Datum:	04-01-2023
An:	Kaufmännische Leiter / Werkstattleiter / LPG-Techniker
Betreff:	eVP-500 update
Artikelnummer:	180/030001/X
System:	Alle

mit diesem Infobulletin möchten wir Ihnen ein Update zum eVP-500 geben. Wir geben Diagnose- und Service-Tipps und informieren Sie über die bevorstehende Revision (/E) des eVP-500 LPG-Verdampfers.

Neueste /E-Revision des eVP-500

Sicherheits-/Überdruckventil

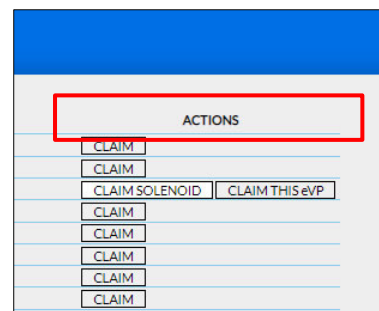
Manchmal wird der Tank-Leer-Druck zu nahe am Zieldruck eingestellt. Dies kann zu folgender Situation führen:

- ➔ Der Druck des eVP-500 kann während des Betriebs etwas abfallen. Bei Erreichen des Tank-Leer-Wertes (der zu nahe am Zieldruck eingestellt ist) öffnet sich der eVP-500 vollständig – um den Druck steigen zu lassen. Der Zieldruck wird erreicht und der eVP-500 schließt wieder. Der Druck fällt etwas ab und erreicht den Tank-Leer-Druck, der den eVP-500 wieder vollständig öffnet. Dies kann sich immer wieder wiederholen. Die Druckschwankung kann zu Rüttel- und Ruckelverhalten des Autos führen. Ursache ist der falsch programmierte Tank-Leer-Druck (zu geringe Differenz zwischen Ziel- und Tank-Leer-Druck. Der Zieldruck ist [15295].
- ➔ Hinweis: Stellen Sie den korrekten Tank-Leer-Druck gemäß der folgenden Abbildung ein.

[195]	Tank Empty	1500 mbar	= [15295] – 400 mbar = [15295] – 600 mbar	XD3= - 400mbar XD4= - 600mbar XD5= - 600mbar
-------	------------	-----------	--	--

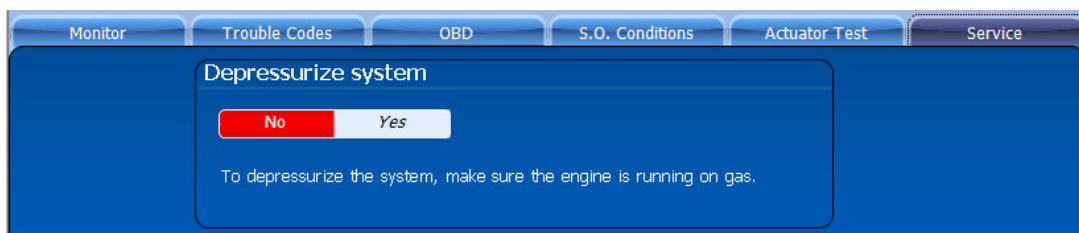
Wussten Sie, dass:

- ➔ Vor dem Austausch des Magnetventils (Filter) muss der eVP-500 immer durch die Funktion im Diagnoseprogramm (Service-/Druckentlastungssystem) drucklos gemacht werden.
